BPW-NEWS 72551204i

## Nuove colonnette ruota per ECO Air COMPACT con freni a disco (ET 120 mm).

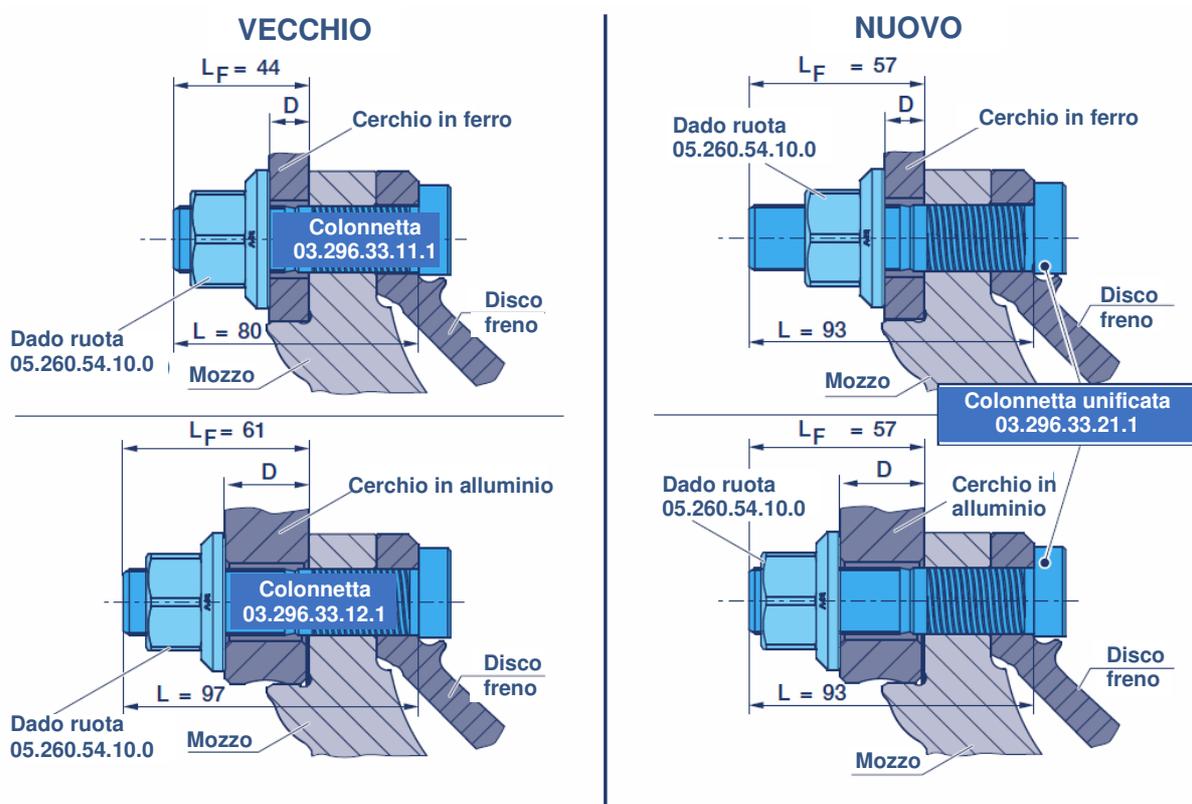
Con la nuova sospensione pneumatica ECO Air COMPACT, BPW introduce una nuova colonnetta ruota per le esecuzioni con freno a disco ECO Disc TSB 3709 e TSB 4309 con ET 120 mm.

La nuova colonnetta ha una lunghezza di 93 mm ed è utilizzabile su tutti i cerchi singoli al momento disponibili, siano essi forgiati in alluminio o cerchi in ferro.

Nel caso di utilizzo di vecchi cerchi aventi uno spessore flangia superiore a 28 mm, BPW propone le colonnette lunghe (03.296.33.12.1). Per cerchi aventi il diametro del foro per le colonnette di 32 mm, BPW propone i relativi dadi con codolo (05.260.54.21.1).
